| Progetto <p style="text-align: center;">TCLV-S Venis Cruise 2.0 Nuovo Terminal Crociere di Venezia Bocca di Lido</p> | AD GEO Sistemi per l'Ambiente Venezia Dott. Geol. D. Albanese Geologia, geotecnica, sismica e caratterizzazione |

Risposta alla richiesta di Integrazioni da parte della CTVA - Punto 2.3 Allegato 1 – Alternativa A – Relazione generale illustrativa e ambientale

Allegato 1 al documento TCLV P01 S 0027 rev. 0 “Risposta alla richiesta di Integrazioni da parte della CTVA” - Punto 2.3 Alternativa A – Relazione generale illustrativa e ambientale

Alternativa A: Analisi
degli Impatti sul
Territorio Lagunare

Alternativa A

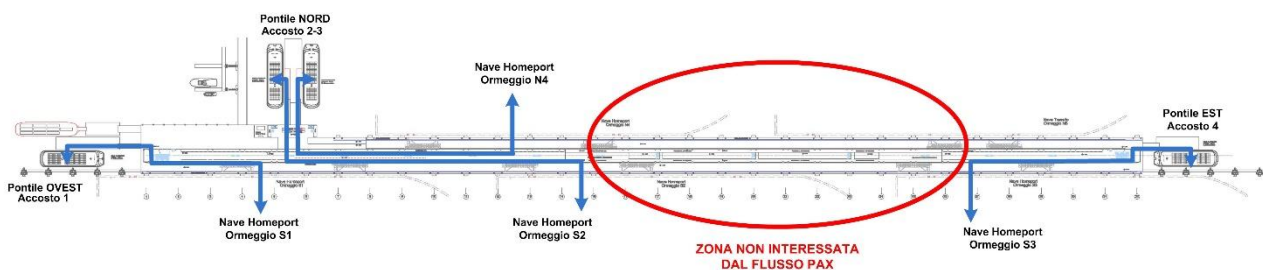
Nel seguito si riportano due immagini che rappresentano il Progetto Preliminare del Nuovo Terminal e l'architettura dell'Alternativa A per cogliere il risultato della riduzione dei volumi finalizzato ad un minore impatto visivo dell'opera.

1. L'eliminazione di alcuni locali al piano del pontile, ha permesso la definizione dell'architettura della parte in elevazione in due blocchi distinti, separati tra loro di circa 235 m, venendo così a configurare un "vuoto" nella parte centrale del pontile. Rispetto al Progetto Preliminare la riduzione dei volumi misura circa 35.000 mc, passando il totale del volume costruito da circa 110.000 mc a circa 75.000 mc;
2. L'introduzione di nuove passerelle mobili per lo sbarco/imbarco dei passeggeri dalla nave al Nuovo Terminal e viceversa, ha permesso l'eliminazione dei gates d'imbarco/sbarco al terzo livello
3. La parte centrale del Nuovo Terminal, liberata dai volumi dei magazzini, è stata attrezzata con passerelle che consentono di collegare il Nuovo Terminal con le porte di accesso alla nave in modo estremamente leggero dal punto di vista dell'impatto visivo.

Con la riduzione dei volumi e con l'eliminazione dei gates si è comunque mantenuta la funzionalità del Nuovo Terminal; come si può osservare dallo schema dei flussi dei passeggeri, l'eliminazione della Galleria PAX sovrastante i magazzini eliminati, non ha prodotto alcuna riduzione funzionale in quanto l'intervento ha interessato la parte di Galleria non coinvolta dal flusso dei passeggeri.

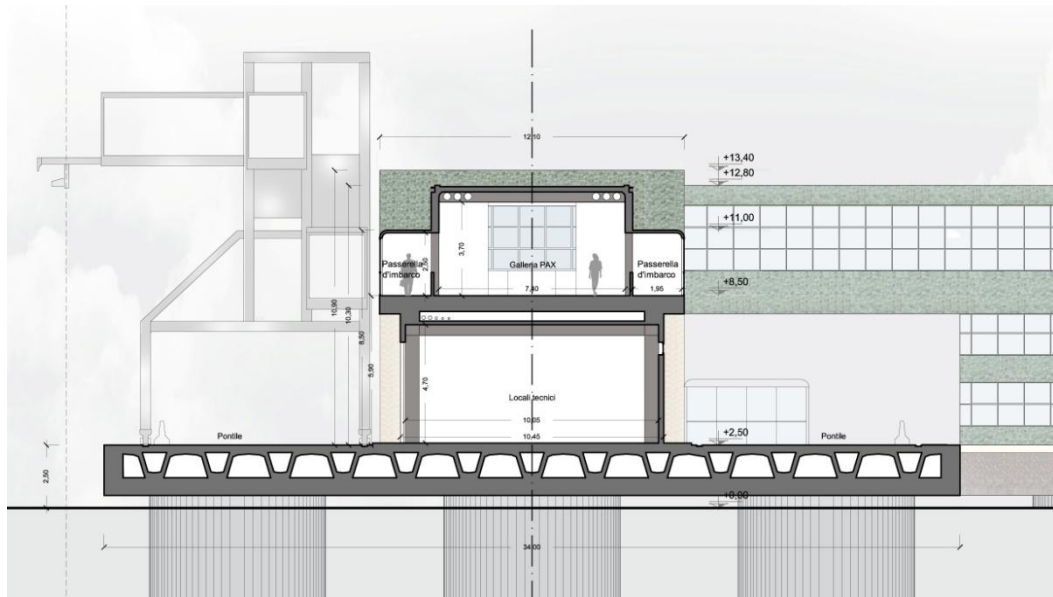
Il carattere peculiare dell'Alternativa A consiste, in primo luogo, nell'eliminazione dei volumi costruiti dei gates, non più necessari – come abbiamo visto –, così come di quelli delle passerelle al piano secondo, che vengono sostituite da altre di sezione più ridotta poste al piano primo. L'altezza massima del fabbricato sul livello del medio mare passa così da +15,60 m a +13,40 m. Questa diversa configurazione comporta anche uno snellimento e una riduzione degli ingombri delle suddette passerelle mobili di imbarco alle navi. Inoltre, la galleria passeggeri – corrispondente al solo piano primo – si riduce in profondità (dimensione trasversale al pontile), passando da 12,10 m a 8,00 m. Solo localmente, ogni 30 m, la galleria ritorna ad avere una profondità di 12 m, in corrispondenza dei varchi interni attraverso i quali i passeggeri, destinati alle navi, possono imboccare le passerelle di imbarco. Queste ultime, ora, sono continue e affiancate ai due lati della galleria passeggeri per tutta la sua lunghezza (con esclusione delle testate). La loro sezione trasversale misura 2 m di larghezza per 2,50 m di altezza. Si riporta sotto la sezione trasversale tipica (sezione AA).

Nella parte centrale del manufatto, tra i picchetti strutturali n°14 e n°26, la galleria passeggeri non esiste più; tra i picchetti n°16 e n°24 scompare anche il piano dei magazzini, cosicché le passerelle paiono librarsi nel vuoto, sostenute da esili pilastri. Per di più, queste ultime non sono più presenti tra i picchetti n°16 e n°22 (per una lunghezza di 180 m) sul lato prospiciente Punta Sabbioni e tra i picchetti n°20 e 24 (per una lunghezza di 120 m) sul lato prospiciente il Lido di Venezia, con conseguente notevole diminuzione dell’impatto e, per di più, tra i picchetti n°20 e n°22 vi è una parte completamente vuota (di lunghezza 60 m), priva di strutture in elevazione sopra al pontile. Si configura pertanto una suddivisione del Terminal in due distinti edifici, da cui si dipartono le passerelle, come semplici, esili e trasparenti propaggini dei due corpi edilizi dei quali è stata ridotta la costruzione (vedi immagine sottostante).

Figura 2.1: Alternativa A – Percorso dei Mezzi su Gomma

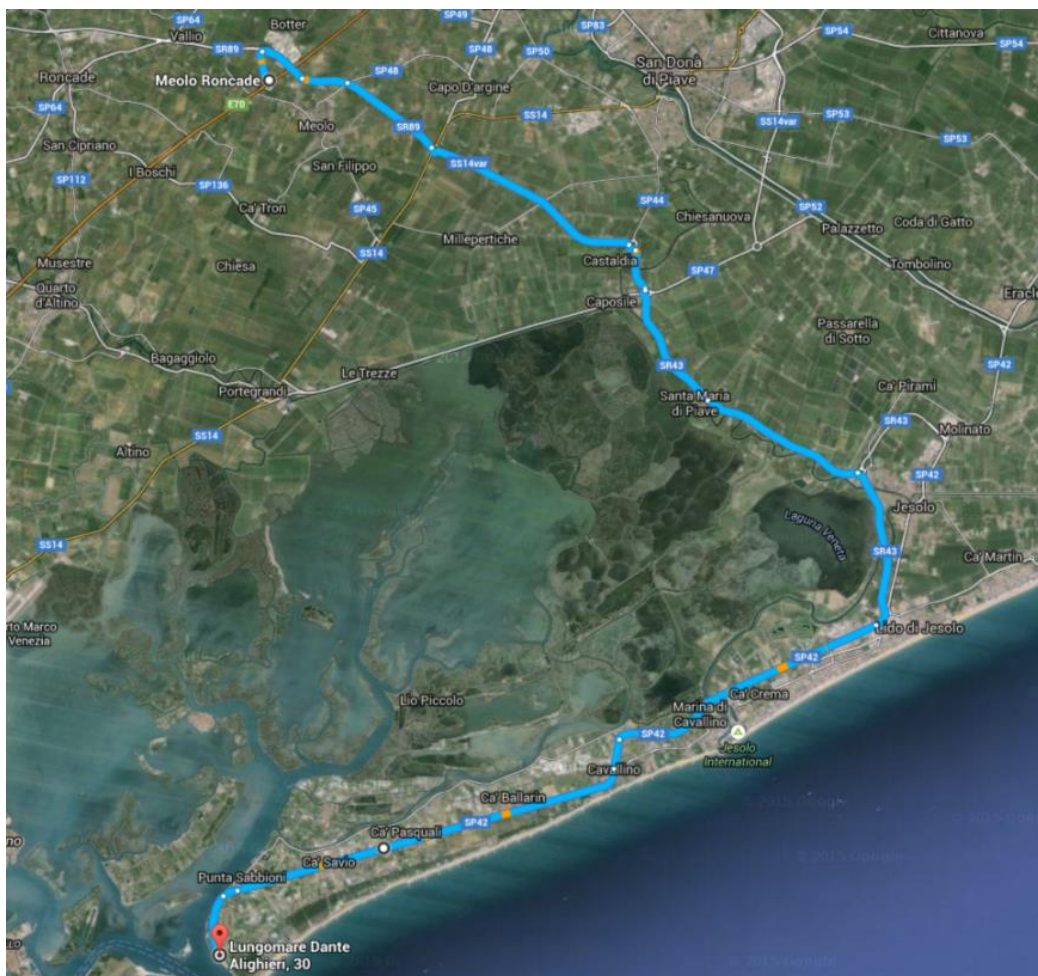
Approfondire l'analisi condotta con un ventaglio più ampio ed adeguatamente soppesato di parametri di multicriterialità, includendo anche gli aspetti relativi agli impatti indotti, da ciascuna delle soluzioni, sull'ambiente idrico e morfologico lagunare, sul paesaggio e sul tessuto socio-economico di tutta la realtà territoriale interessata

Si ipotizza che tali mezzi, in uscita al Casello autostradale Meolo – Roncade, potranno percorrere la Treviso Mare fino a Iesolo e la Via Fausta fino a Punta Sabbioni (si veda la Figura seguente).

Il percorso definitivo sarà comunque concordato con l'amministrazione comunale di Cavallino – Treporti (in base ai regolamenti e alla tariffazione ZTL), in analogia con quanto previsto attualmente per il traffico dei pullman turistici, al fine di minimizzare le interferenze con il normale traffico presente nell'area, soprattutto nella stagione turistica.
